## 第53条（多量の放射性物質等を放出する事故の拡大の防止）に係る説明書

-炉心損傷防止措置、格納容器破損防止措置の資機材及び手順-

<指摘回答（コンクリート遮へい体冷却系）>

日本原子力研究開発機構 大洗研究所

第1図 通常運転時

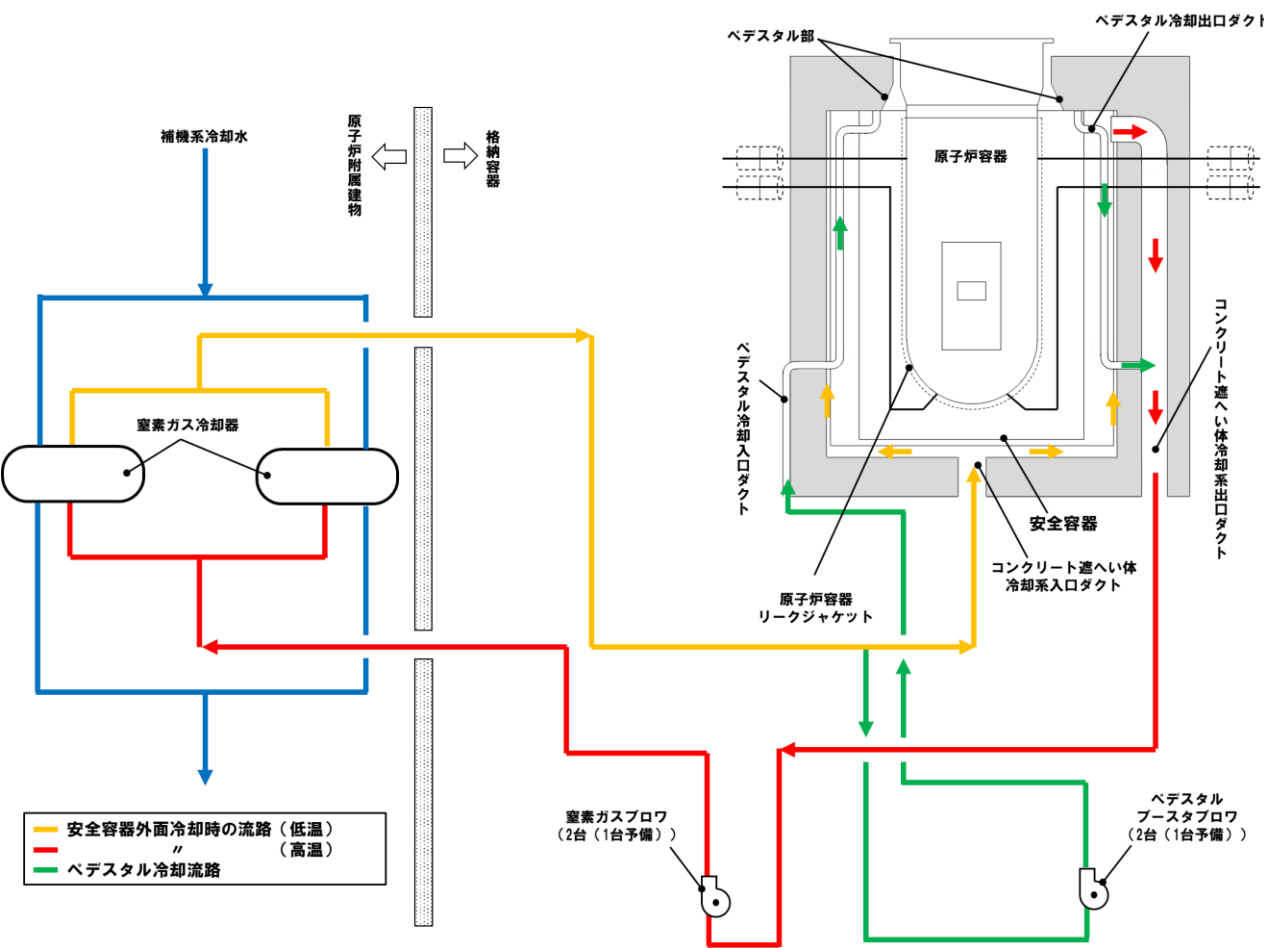
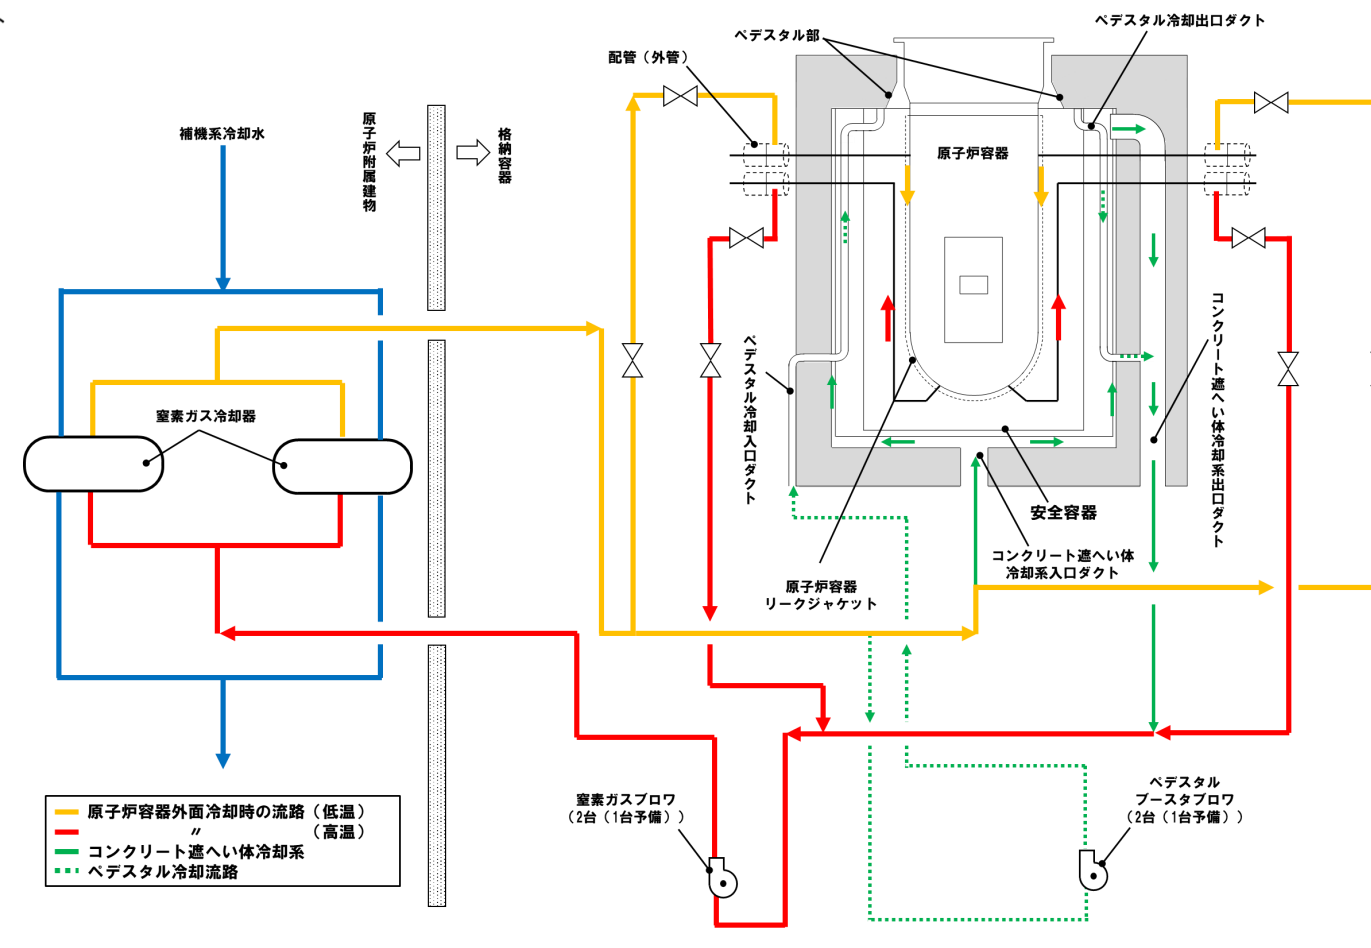
**コンクリート遮へい体冷却系を用いた原子炉容器外面冷却及び安全容器外面冷却に関して、窒素ガス流路の切り替え及び冷却水の増大に係る手順及び所要時間を技術資料に記載すること。併せて、措置に係る補機冷却系の仕様、系統等について追記すること。**

安全施設、資機材	目的	ペDESTAL部を除く冷却材窒素ガス流路	運転条件
通常運転時	コンクリート遮へい体及びペDESTAL部を冷却し、制限温度以下に保持する。	原子炉容器ピットのコンクリート遮へい体と安全容器の間隙部（第1図）	通常運転時のコンクリート遮へい体及びペDESTAL部におけるガンマ発熱の冷却であり、除熱量は小さい。
原子炉容器外面冷却による崩壊熱除去運転時	原子炉容器内の健全炉心の崩壊熱を除去し、炉心損傷を防止する。	原子炉容器とリークジャケットの間隙部（第2図）	原子炉停止後の崩壊熱の冷却であり、除熱量が大きい。窒素ガス流路の切替え及び冷却水流量の増大に係る操作が必要である。

第2図 原子炉容器外面冷却

## 【原子炉容器外面冷却の窒素ガス流路】

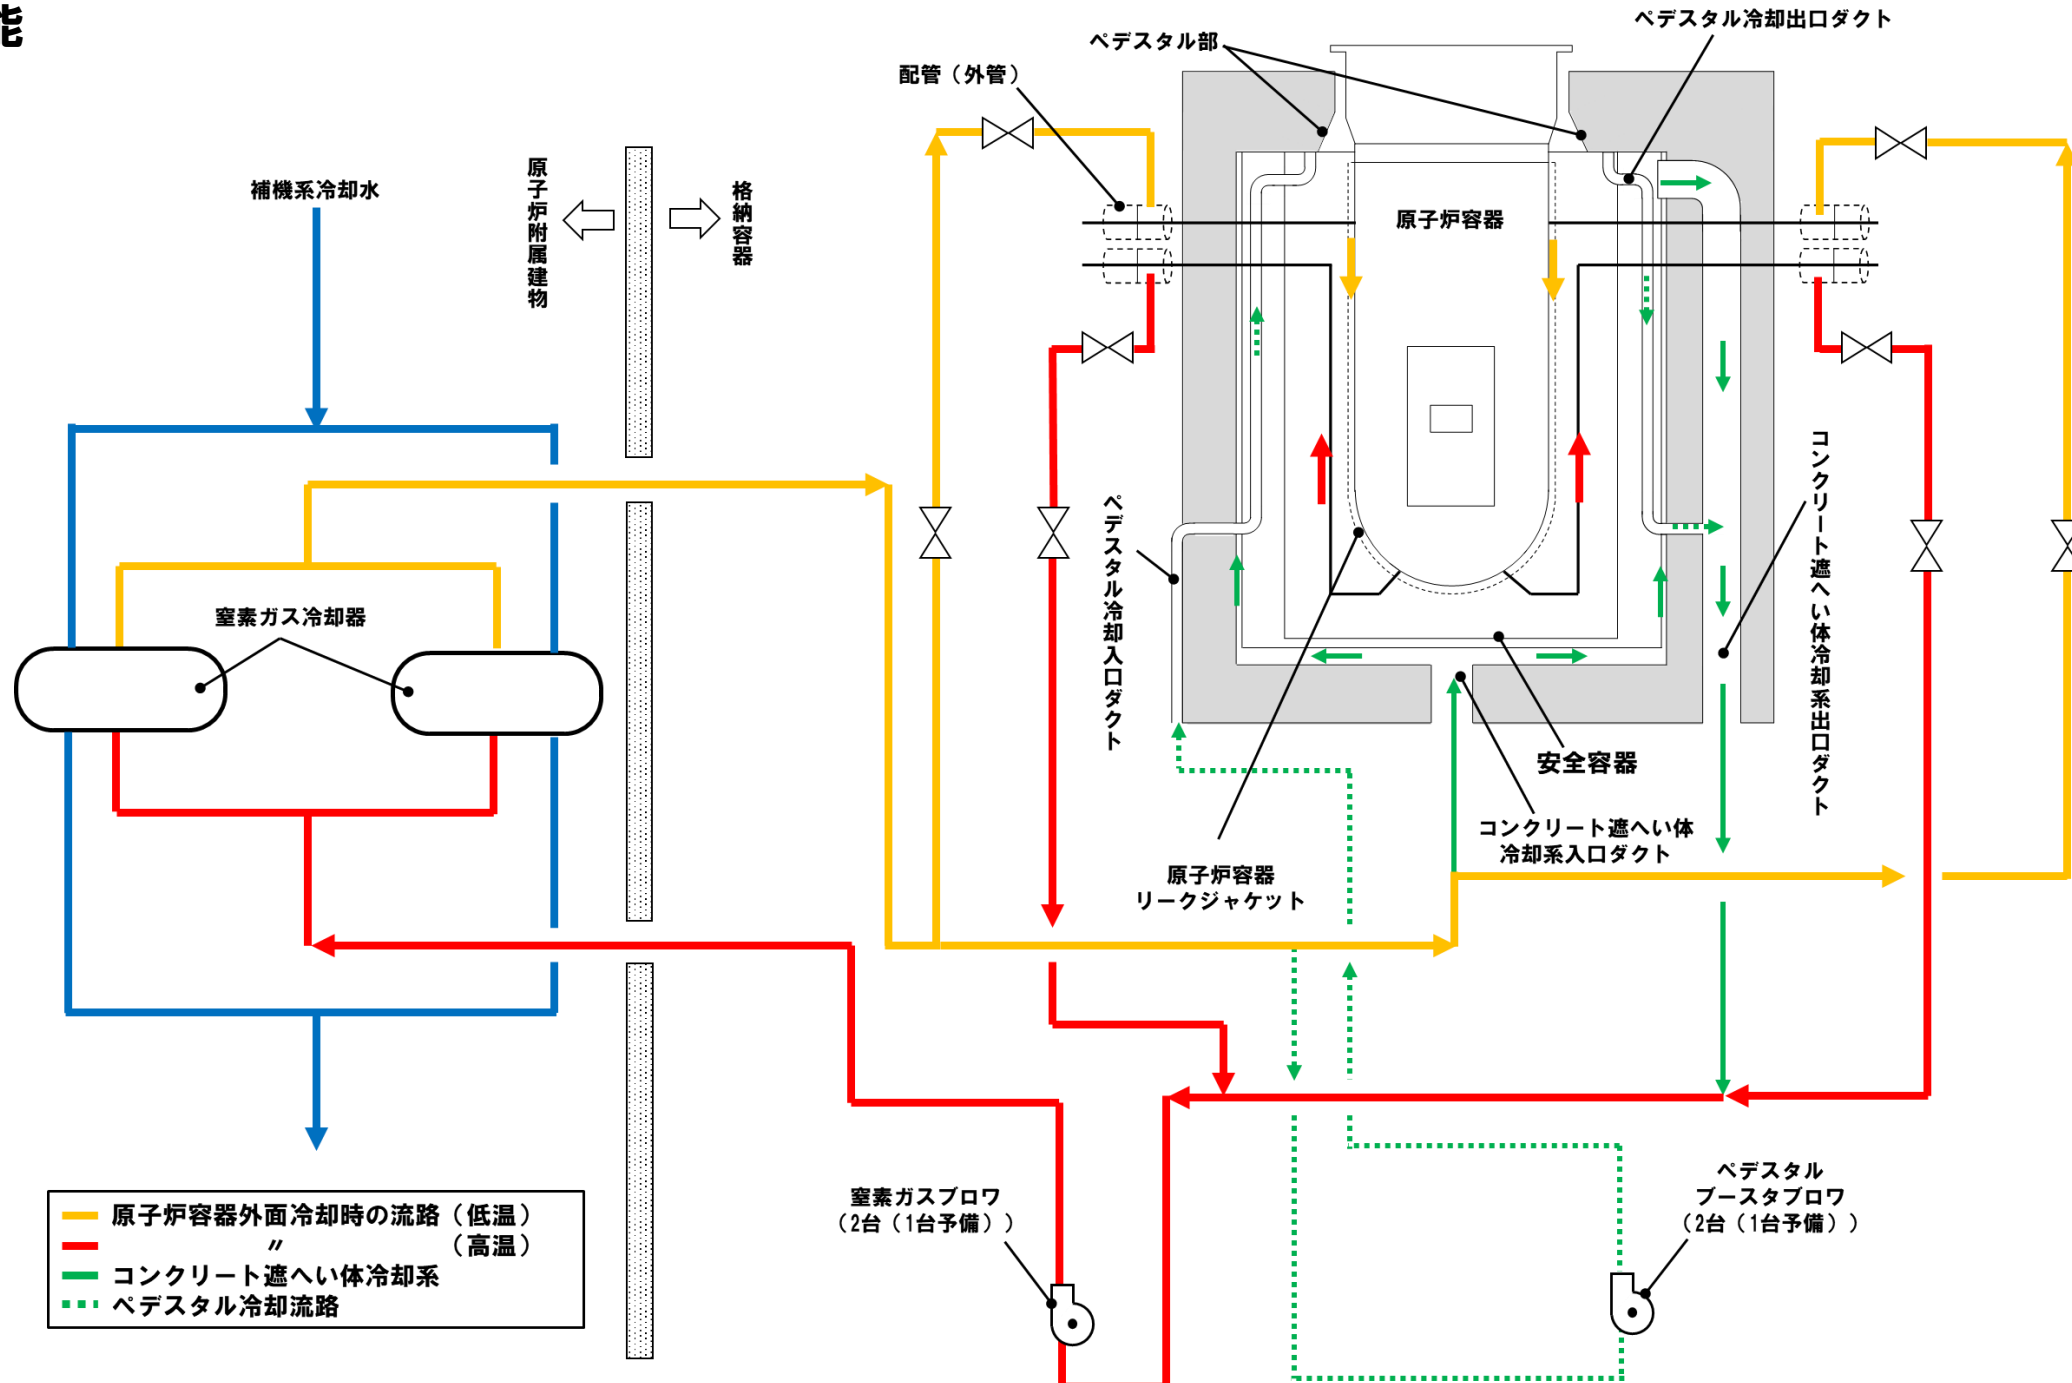
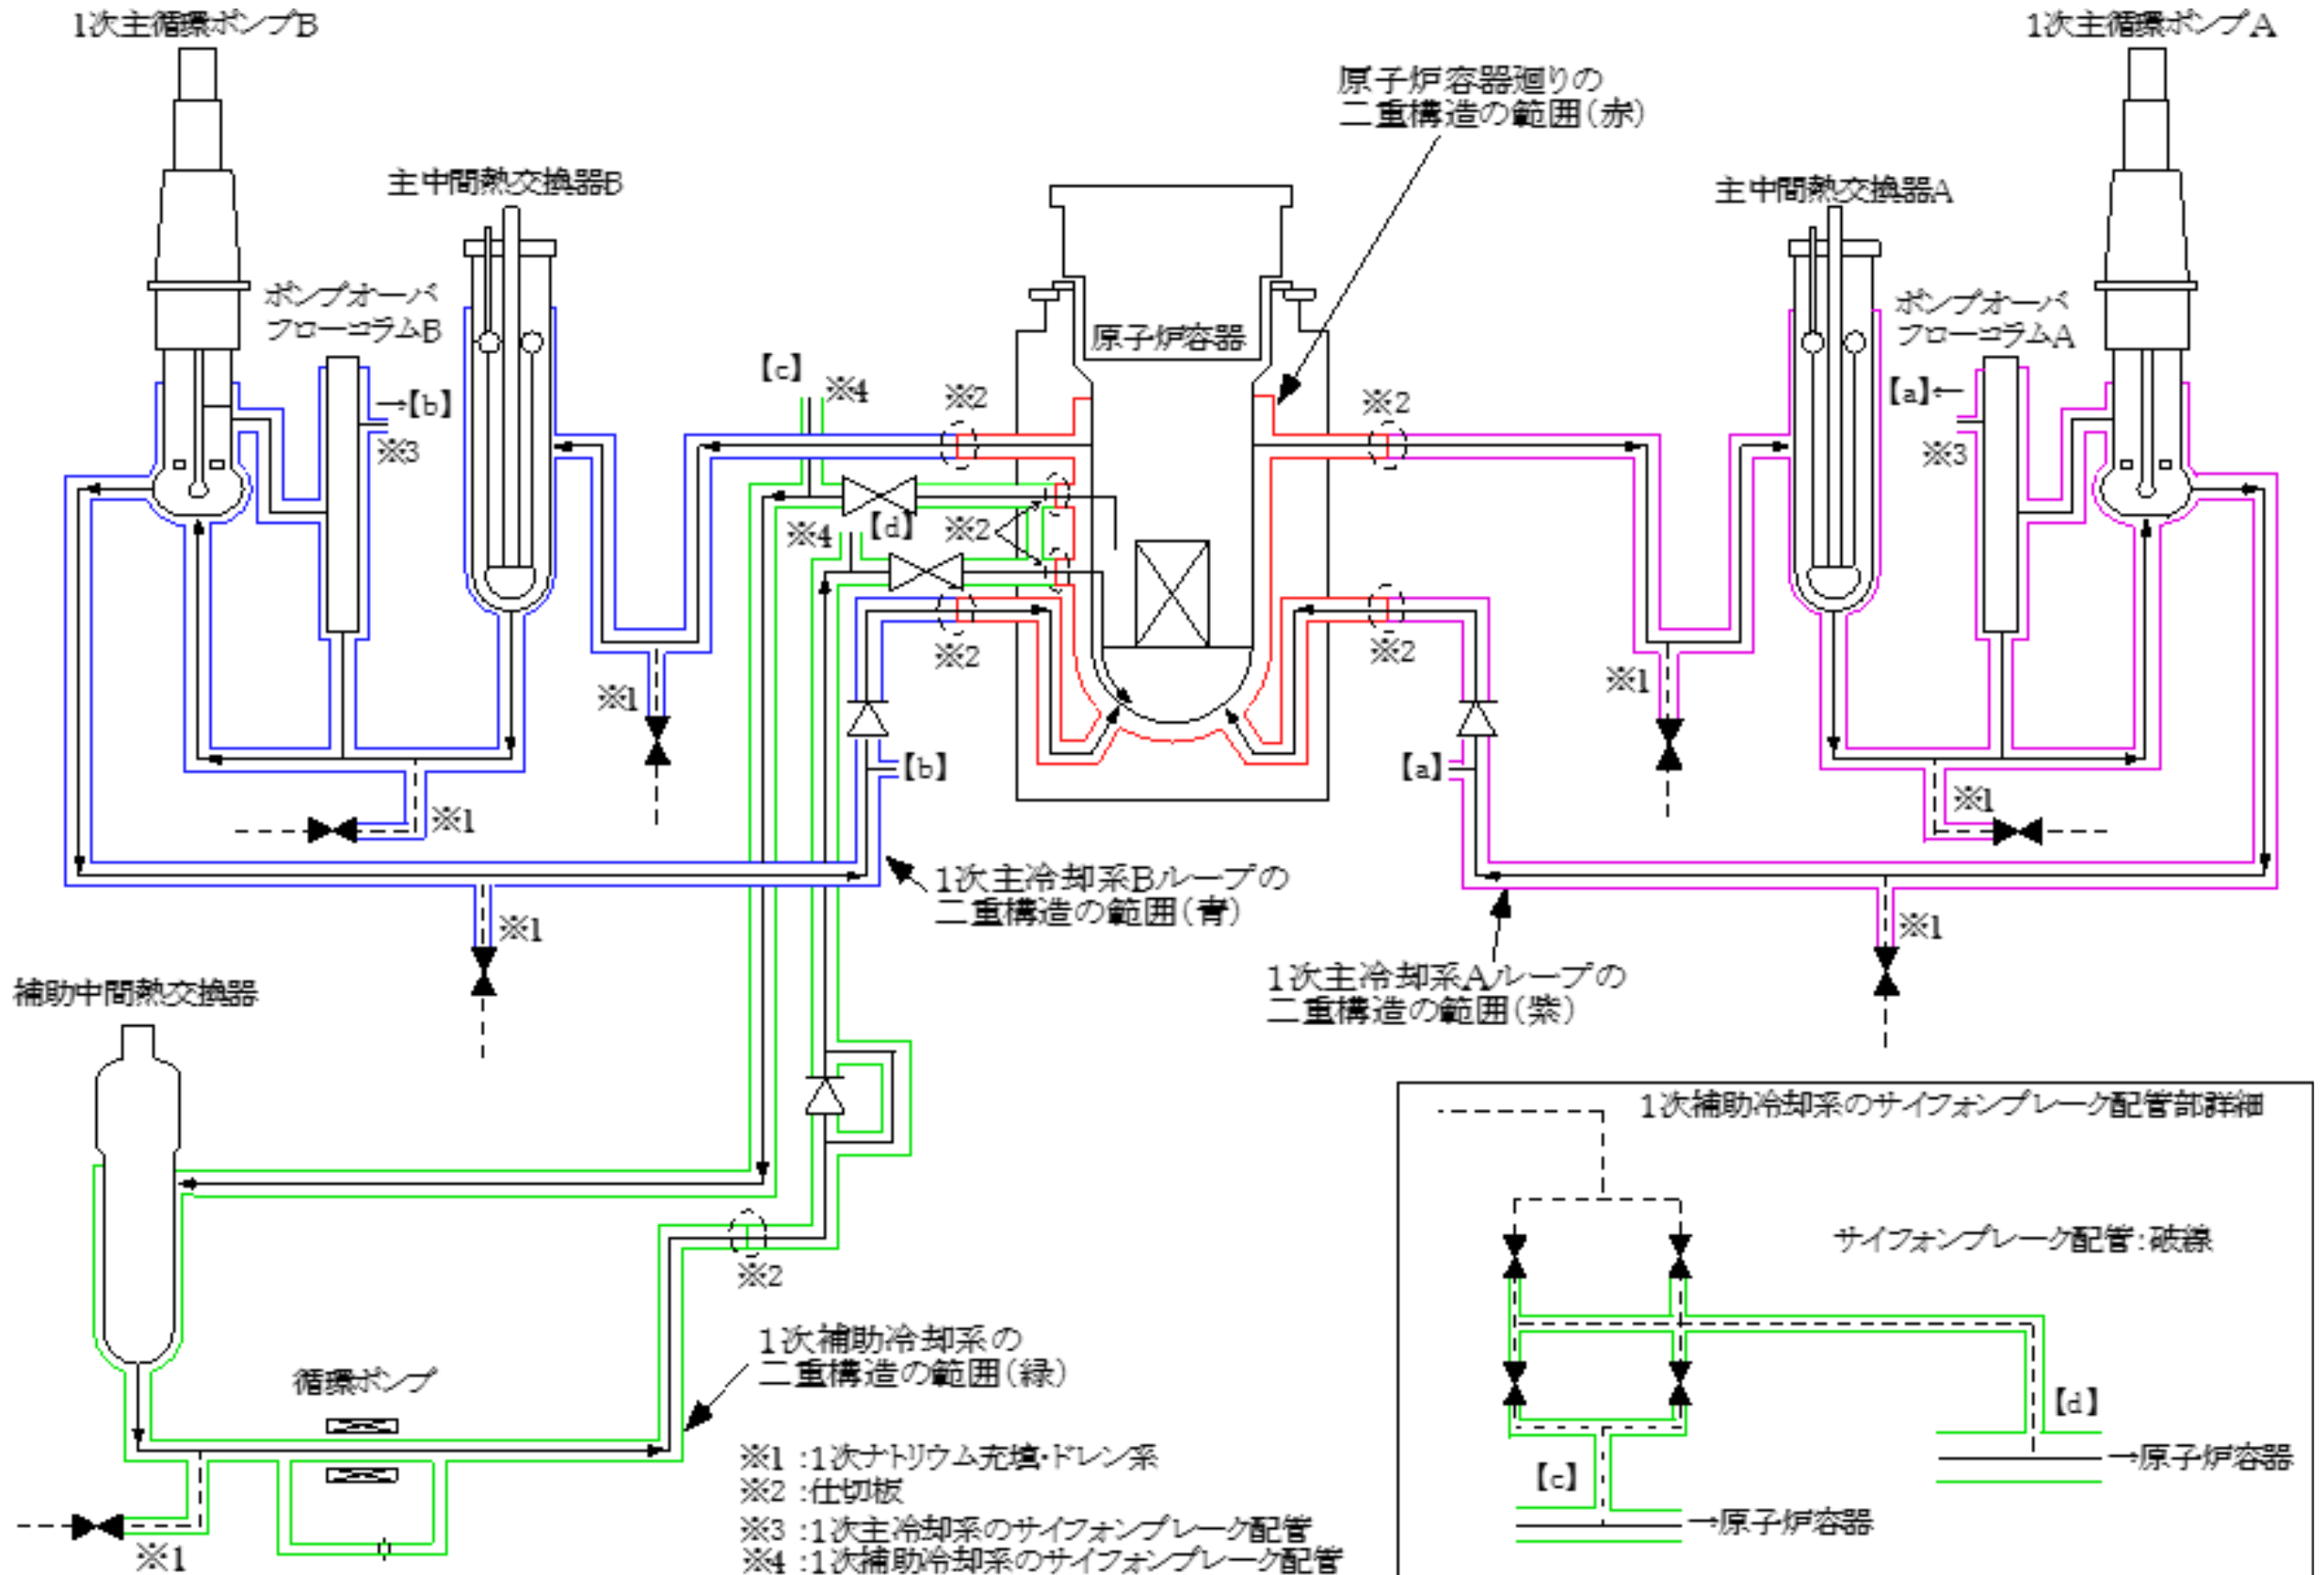
**LORL に対する原子炉容器外面冷却に関して、原子炉容器外面冷却に係る窒素ガス流路と原子炉冷却材ナトリウムの漏えい個所との関係を説明すること。**

- 原子炉冷却材の漏えいにより窒素ガス流路を喪失する事故を除いて、コンクリート遮へい体冷却系を予熱窒素ガス系と接続し、原子炉容器等の二重構造の間隙部に窒素ガスを通気して原子炉容器を冷却する措置により、炉心損傷の回避が可能

下図の赤色の原子炉容器廻りの二重構造の範囲に窒素ガスを流通させるため、当該区画でナトリウムが漏えいしている場合を除いて、原子炉容器外面冷却措置が可能である。
